(7) 分层平面图与规划许可不一致对照示意图

地下室与规划许可不一致对照示意图

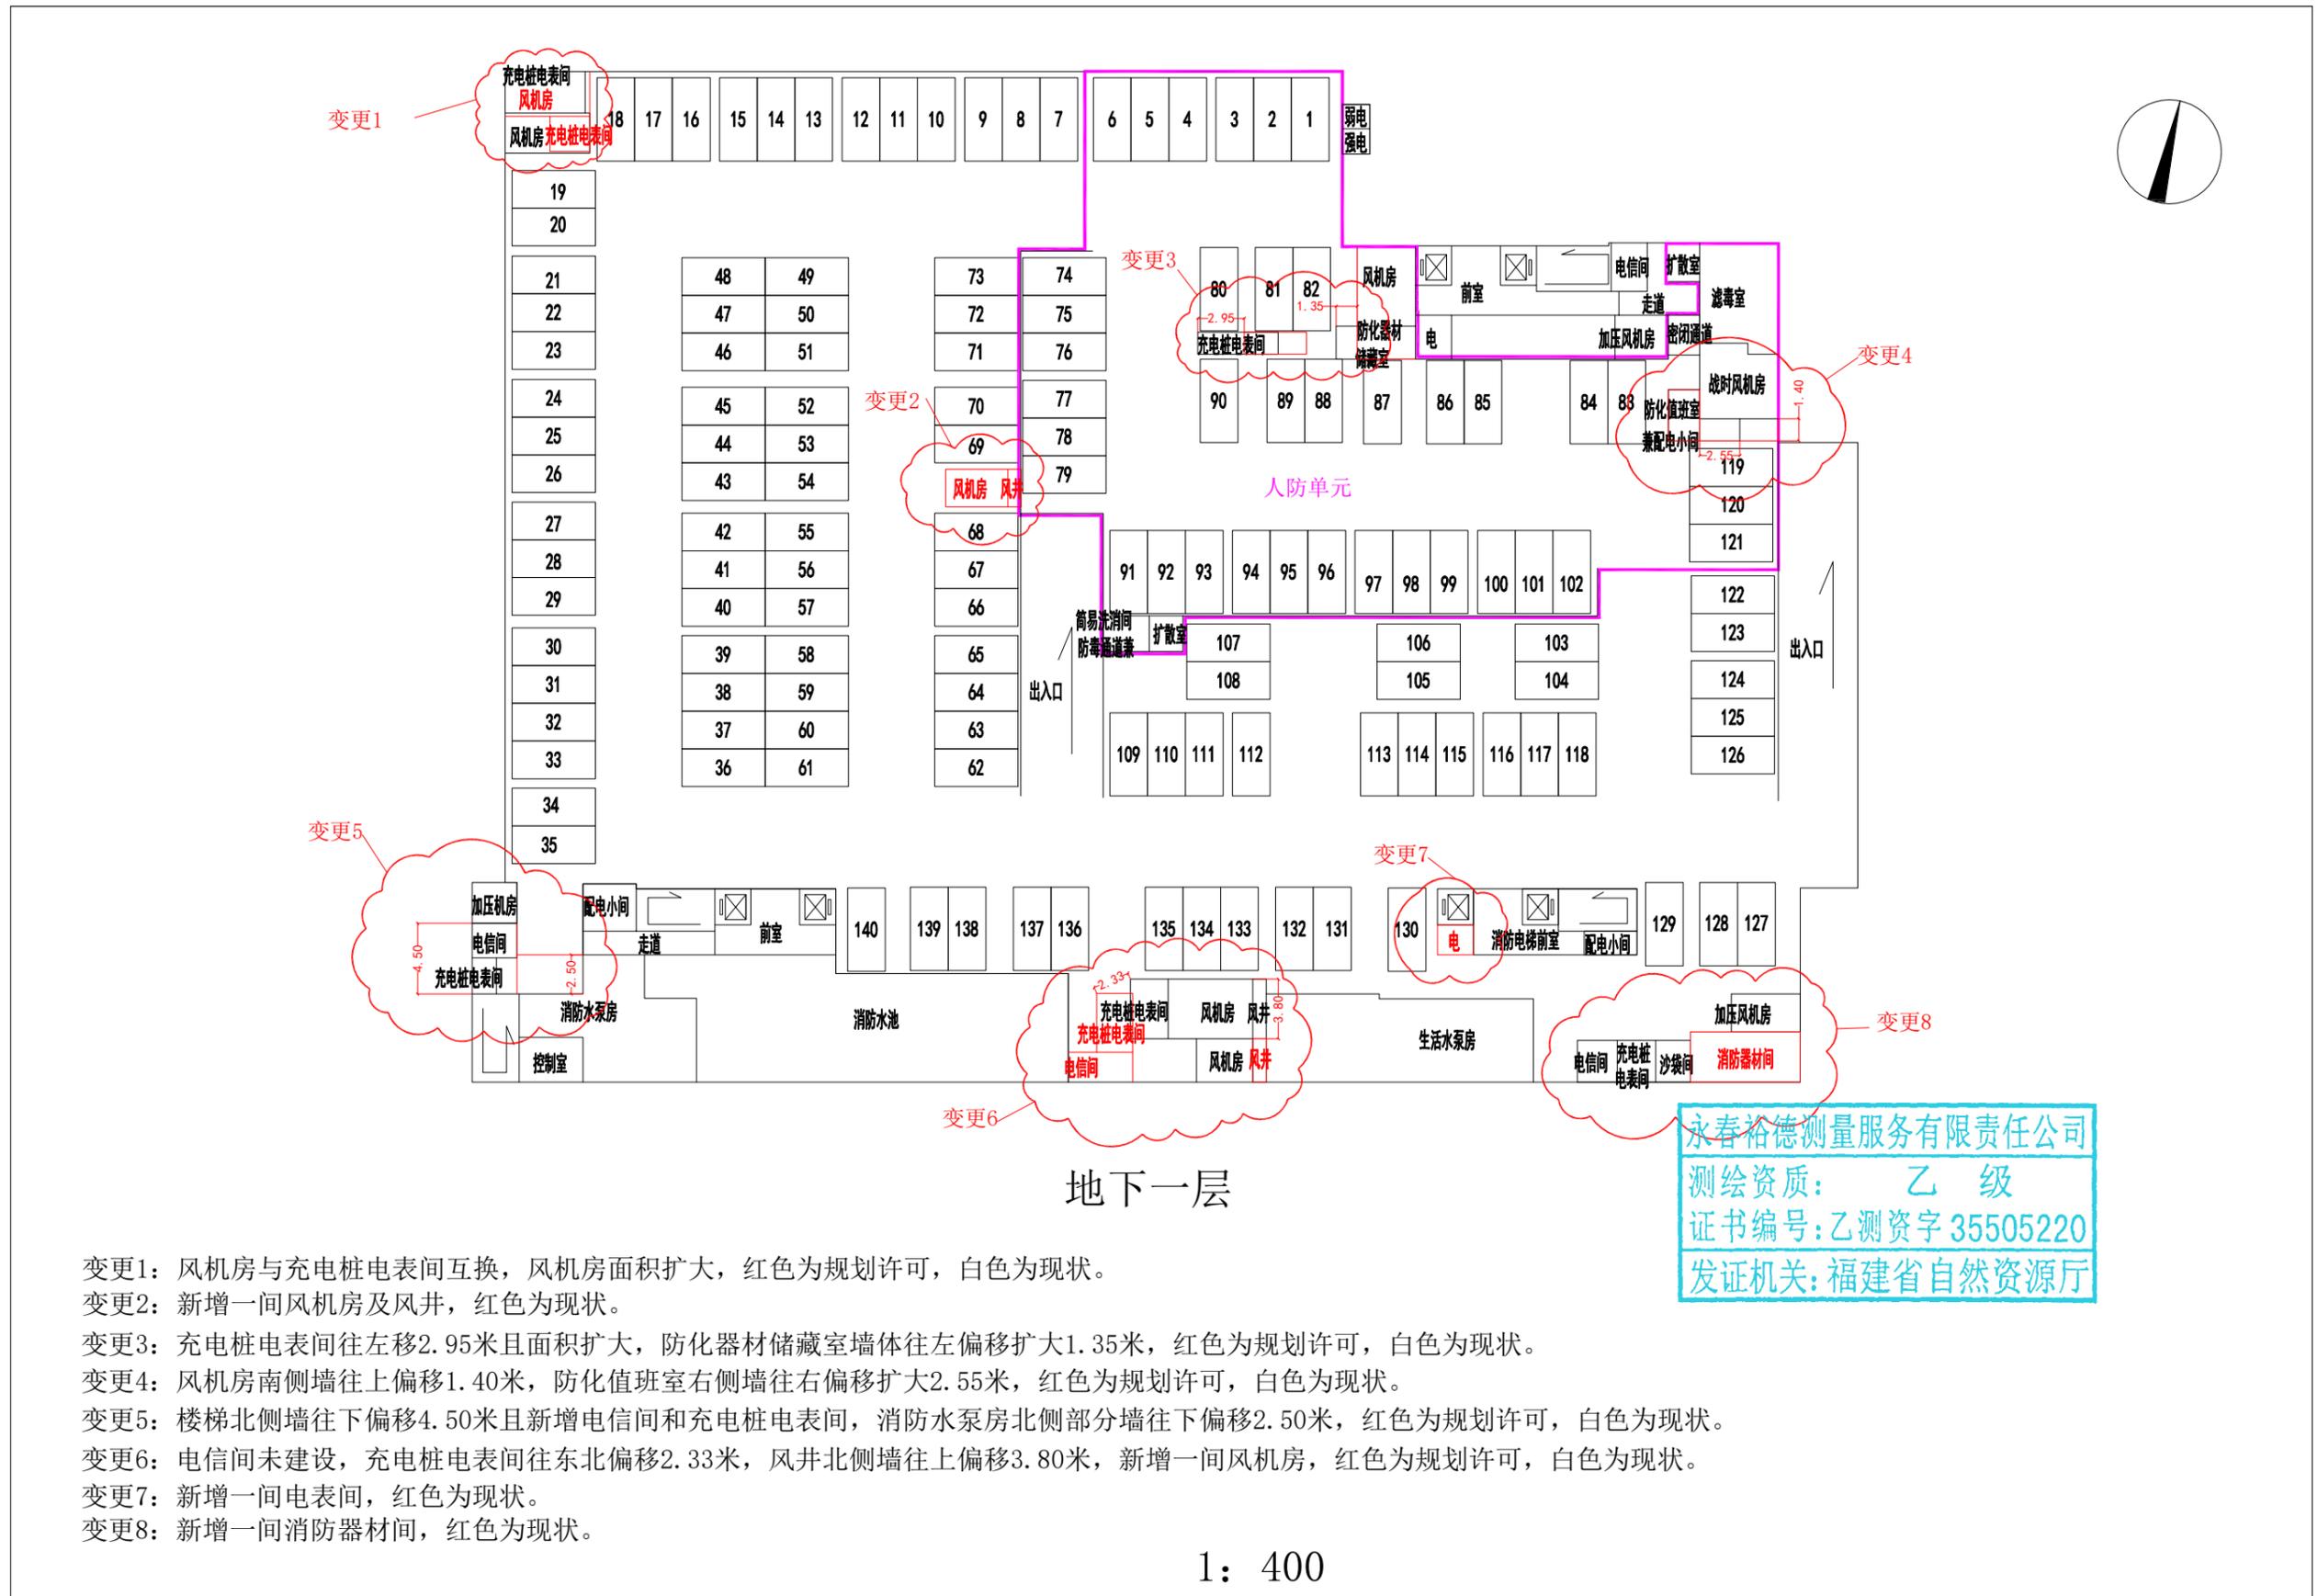
变更1: 风机房与充电桩电表间互换, 风机房面积扩大, 红色为规划许可, 白色为现状。

变更2: 新增一间风机房及风井, 红色为现状。

变更3: 充电桩电表间往左移2.95米且面积扩大, 防化器材储藏室墙体往左偏移扩大1.35米, 红色为规划许可, 白色为现状。

变更4: 风机房南侧墙往上偏移1.40米, 防化值班室右侧墙往右偏移扩大2.55米, 红色为规划许可, 白色为现状。

变更5: 楼梯北侧墙往下偏移4.50米且新增电信间和充电桩电表间, 消防水泵房北侧部分墙往下偏移2.50米, 红色为规划许可, 白色为现状。

变更6: 电信间未建设, 充电桩电表间往东北偏移2.33米, 风井北侧墙往上偏移3.80米, 新增一间风机房, 红色为规划许可, 白色为现状。

变更7: 新增一间电表间, 红色为现状。

变更8: 新增一间消防器材间, 红色为现状。
